# リコール情報

平成 24 年 11 月 6 日届出 リコール届出番号 外-1877

## 改善箇所説明図

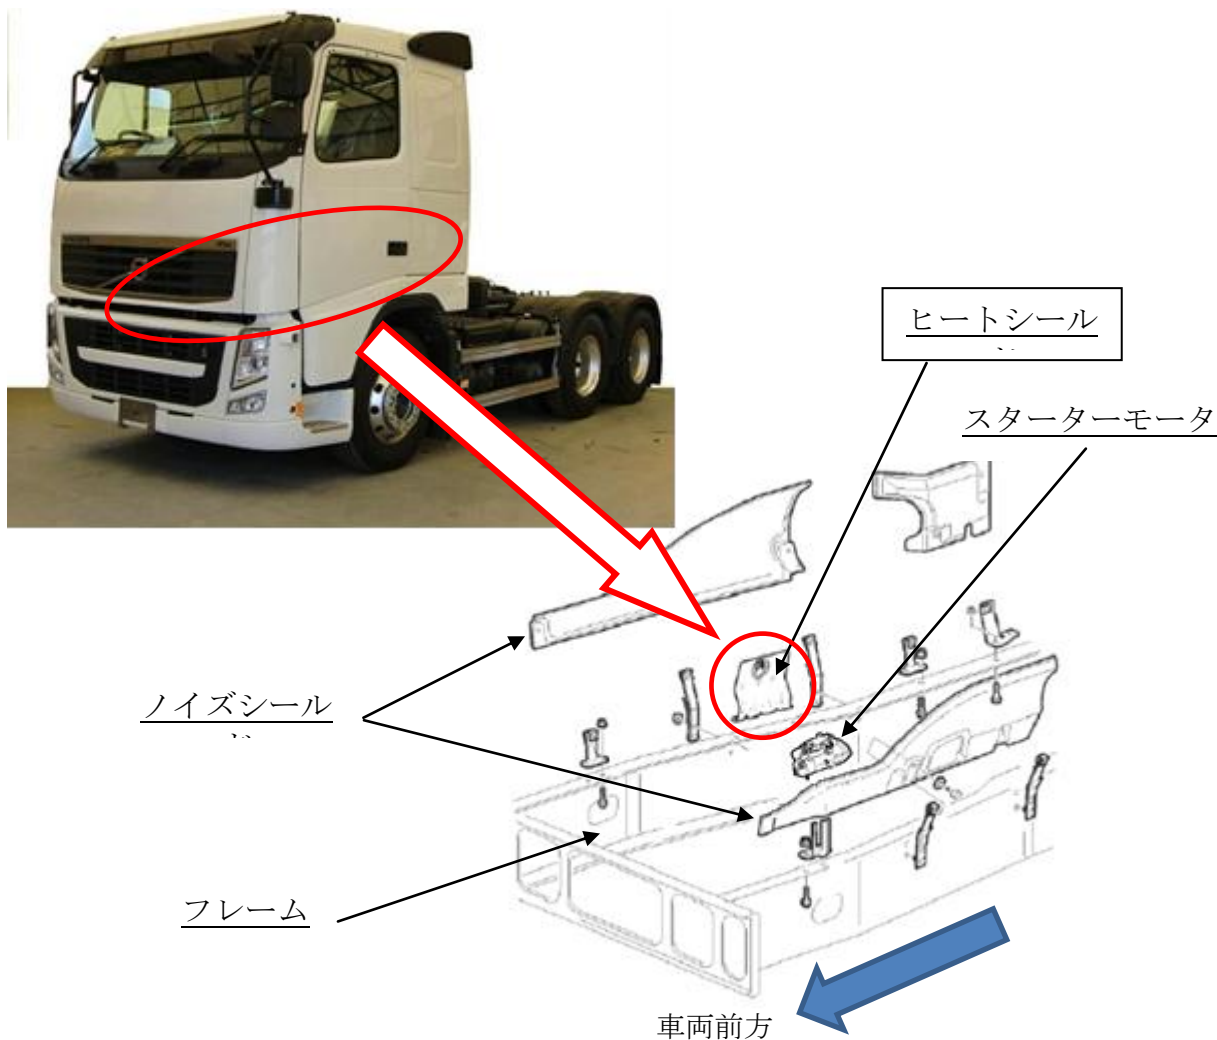
大型トラックのフレーム上に取り付けられている、ノイズシールドの熱変色防止用のヒートシールドにおいて、強度が不足しているため、走行中の振動等により亀裂が発生するものがある。そのため、そのままの状態で使用を続けると、破断して脱落し、下部にあるスターターモーターのプラス端子とボディー間がショートする場合があります。最悪の場合、ショートによりターボチャージャー冷却用のオイル配管が損傷し、漏れたオイルに引火することで車両火災に至るおそれがある。

全車両、ヒートシールドを取り外す。

注：  内は取り外す部品を示す。
